リコール届出一覧表

リコール届出日:令和 05 年 10 月 18 日

リコール届出番号	外-3707	リコール開始日	令和 05 年 10 月 18 日
届出者の氏名又は名称	Stellantis ジャパン株式会社 代表取締役社長 打越 晋	製作国 : フランス共和国 製作者名 : Automobiles PEUGEOT 問い合わせ先 : 専用フリーダイヤル TEL:0120-840-240 ホームページ : https://www.stellantis.jp	
不具合の部位(部品名)	排気管(エキゾーストパイプ)		
基準不適合状態にあると認める構造、装置又は性能の状況及びその原因	エキゾーストパイプにおいて、製造工程が不適切だったため、パイプ接続クランプの締め付けが不十分なものがある。そのため、パイプの接続が外れて異音が発生すると共に排気ガスが洩れ、排気ガスが車室内に侵入するおそれがある。また、最悪の場合、高温の排気ガスが近傍の部品にあたり、車両火災になるおそれがある。		
改善措置の内容	全車両、パイプ接続クランプの締め付け状況を確認し、締め付けが不十分な場合はクランプを新品に交換して規定トルクで締め付ける。		
不具合件数	0 件	事故の有無	なし
発見の動機	本国からの情報による。		
自動車使用者及び自動車特定整備事業者へ周知させるための措置	<ul style="list-style-type: none"> ・使用者:ダイレクト メール等で通知する。 ・自動車特定整備事業者:対象台数が少数であり全ユーザーを把握しているため、周知のための措置はとらない。 ・弊社ホームページに掲載する。

改善箇所説明図

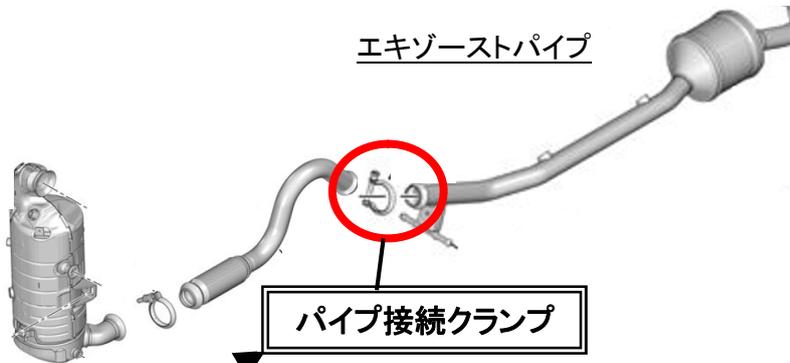
エキゾーストパイプにおいて、製造工程が不適切だったため、パイプ接続クランプの締め付けが不十分なものがある。そのため、パイプの接続が外れて異音が発生すると共に排気ガスが洩れ、排気ガスが車室内に侵入するおそれがある。また、最悪の場合、高温の排気ガスが近傍の部品にあたり、車両火災になるおそれがある。

全車両、パイプ接続クランプの締め付け状況を確認し、締め付けが不十分な場合はクランプを新品に交換して規定トルクで締め付ける。

識別：車台番号打刻の車台番号の最左から4桁目の上部に黄色のペイントを塗る。
